Datum 10. srpna 2020

Věc: Ústí n. O. - Brandýs n. O. - původní stopa, BC

Vysvětlení/ změna/ doplnění zadávací dokumentace č. 11
ve smyslu § 98 a § 99 zákona č. 134/2016 Sb., o zadávání veřejných zakázek, ve znění
pozdějších předpisů (dále jen „ZZVZ“)

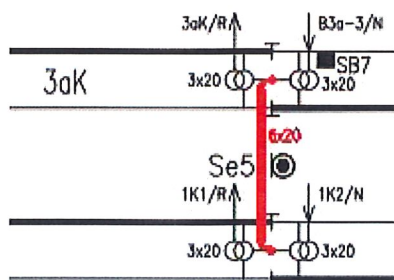
122	75C881	MEZIKOLEJOVÁ LANOVÁ PROPOJKA (DO 3 LAN DO DÉLKY 7 M) - DODÁVKA	KUS	2,00
123	75C887	MEZIKOLEJOVÁ LANOVÁ PROPOJKA (DO 3 LAN DO DÉLKY 7 M) - MONTÁŽ	KUS	2,00

Chápeme správně, že se jedná o červeně označené propojky dle obrázku? V SI se vyskytují 3 takové případy.

Pokud bude odpověď ano, žádáme zadavatele o úpravu množství uvedených položek.

Provedena úprava množství položky 75C881 a 75C887 o 1 ks – viz rovněž následující dotaz.
Upraven dokument PS050111_upr04.xlsm
